Raspuns la adresa nr. 1851174/12.06.2020 - BOLD MADALINA inregistrata de Primaria Municipiului Bucuresti:

S.C. H VICTORIA STIRBEI GALLERIES S.R.L. are calitatea de proprietar al imobilului situat in Calea Victoriei nr. 107, Sector 1, Municipiul Bucuresti, unde se doreste realizarea COMPLEXULUI MULTIFUNCTIONAL „PALATUL STIRBEI”- compus din cladiri noi cu functiuni de birouri, spatii comerciale si alimentatie publica, spatii expozitionale, de relaxare. Proiectul propune si punerea in valoare a Palatului Stirbei si reconstructia fostelor grajduri, anexe ale palatului. Terenul ce face obiectul P.U.Z.-ului, este amplasat în partea centrala a Municipiului Bucuresti, delimitat de Calea Victoriei la nord-est, Str. Banului la sud-est si Str. General Budisteanu la sud-vest. Pe teren se afla Palatul Stirbei, incadrat in Lista monumentelor istorice actualizata in 2015 la pozitia 2204B-II-m-A-19860 una dintre cele mai semnificative cladiri istorice din Bucuresti, cu o ridicata valoare arhitecturala, istorica si memoriala.

Sursa: www.pmb.ro - Extras Registrul spatiilor verzi

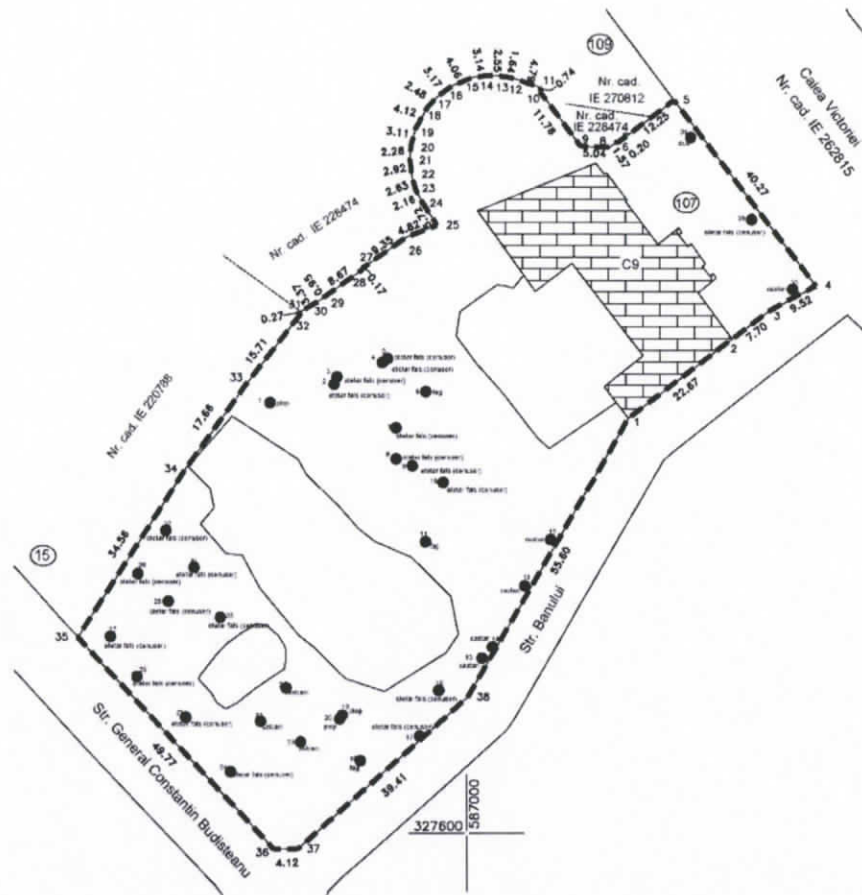
La afirmatia: **„Grădina din spate va fi distrusă. Ca toate reședințele de acest tip, Palatul Stirbei a avut în partea din spate a parcelei o mare grădină, care era parte integrantă a ansamblului. Ea apare în planurile vechiului București – începând cu planul Borroczyn din 1844-1846 – și în fotografiile aeriene din 1927; de asemenea, este menționată în relatările multor călători străini. Proiectul propus desființează practic**

toată grădina și nu mai lasă nici urmă de spațiu verde. Nu e doar o problemă urbanistică, ci una de mediu. Grădina trebuie să rămână verde și deschisă, nu cu substitute care să mimeze respectarea exigențelor urbanistice. Împreună cu anexele de pe str. Constantin Budișteanu, declassate și demolate în 2007-2008, grădina a fost parte din viața palatului și din substanța sa istorică. Dacă se dorește cu adevărat o restituire, ea trebuie să înceapă cu refacerea grădinii Palatului Știrbei, element originar și esențial al monumentului. ”

În prezent, conform planului atasat, pe teren sunt în marea majoritate arbori fără valoare dendrologică, otetar fals - cenuser cu diametru între 6 -20 cm dar și salcâmi și castani, într-un număr redus. Menționăm că arborii și arbuștii menționați mai sus nu sunt cuprinși în *Lista arborilor și arbuștilor ocrotiți de pe raza Municipiului București*.

În plus, la nivelul municipiului București sunt inventariate spațiile verzi publice și arborii ce sunt necesar a fi ocrotiți ca parte a domeniului public al statului și măsuri de protecție sunt la momentul actual reglementate doar pentru spații verzi ale statului. Terenul care este în dezbateră publică este proprietate privată. Pentru amplasamentul studiat, se demonstrează încă o dată calitatea privată a amplasamentului, fiind identificați doar arbori perimetrali amplasamentului, dar fără valoare dendrologică, ce pot fi supuși normelor legale pentru a da posibilitatea cosbtruirii investiției.

Sursa: ridicare topografica ortofoto

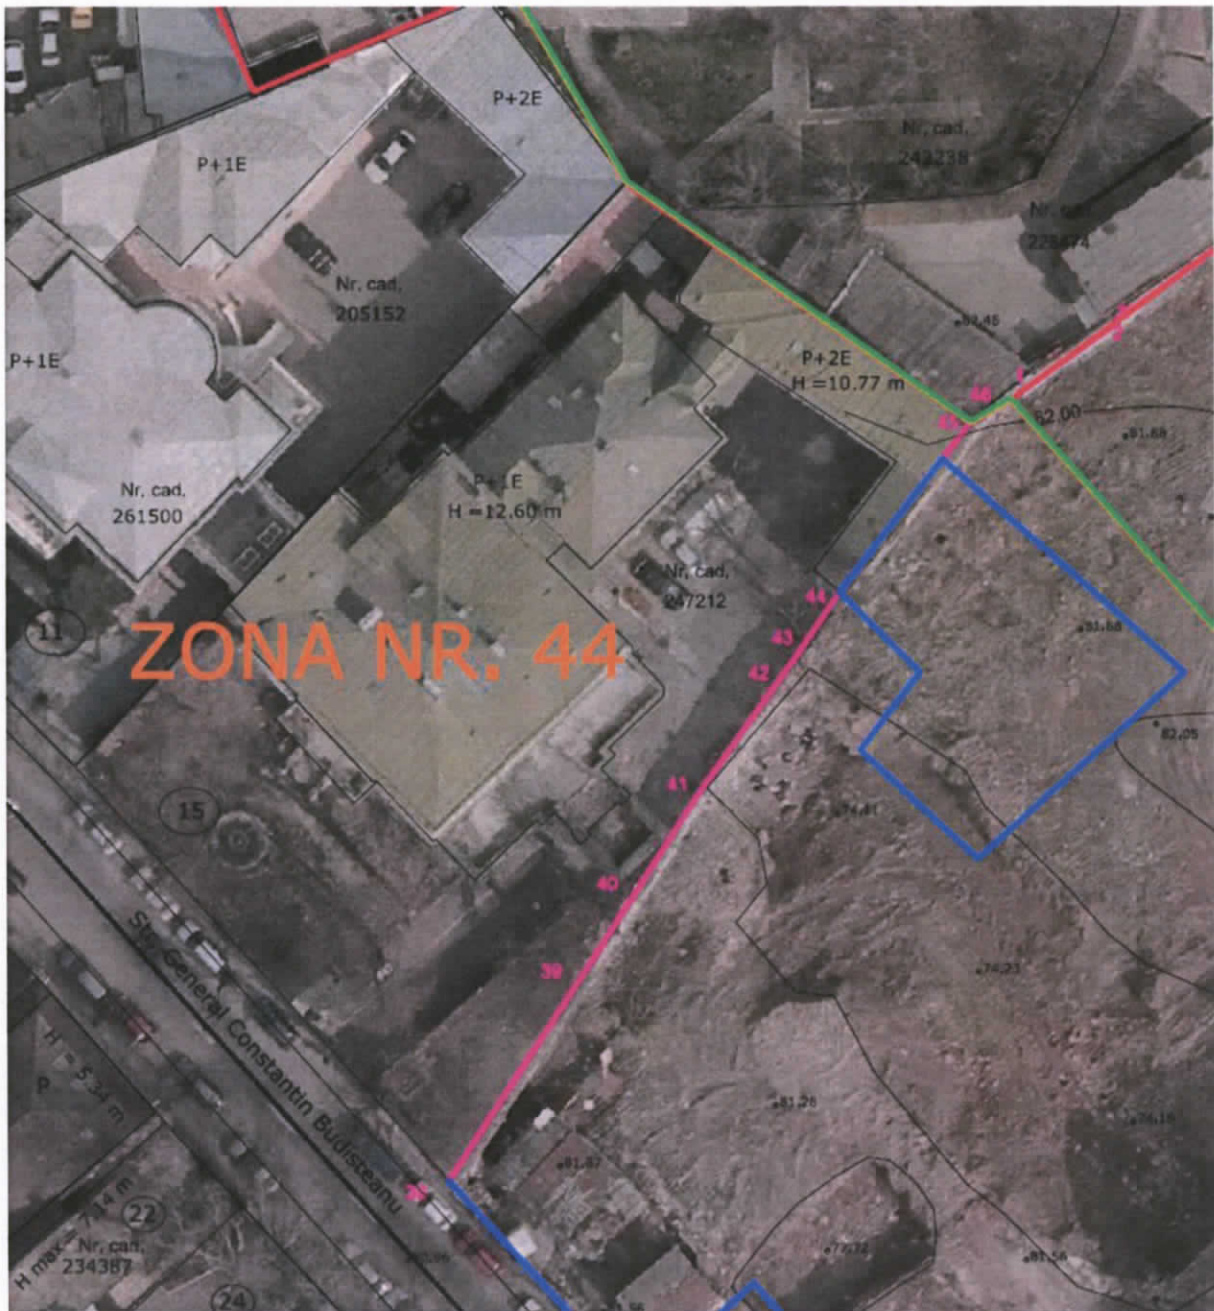
La afirmatia: "Retragerea consistentă de la aliniament a noii construcții în zona ansamblului de arhitectură "Strada General Constantin Budișteanu". Pentru păstrarea caracteristicilor și confortului de locuire de pe strada General Constantin Budișteanu (zonă dominant rezidențială, cu regim jos de înălțime și prezența importantă a arborilor), orice nouă clădire trebuie retrasă consistent și limitată la un regim de înălțime similar celui al vecinătății imediate. Același regim trebuie avut în vedere și pe latura de nord a terenului, pentru o relație compatibilă cu casa Crissoveloni-Cantacuzino."

Volumetria propusa respecta cerintele si incadrarea in volumetria contextului vecin intrucat spre Calea Victoriei, actualele cladiri din frontul principal au inaltime variabile intre 28,00 m si 36,90m, conform imaginii de mai jos, cu Regim de inaltime cuprins intre P+7Etaje si P+9Etaje+Etaj tehnic. Ecranul avizat de Ministerul Culturii se aliniaza la aceste inaltime, a.i. inaltimea maxima propusa de 34,45m se incadreaza in peisaj.
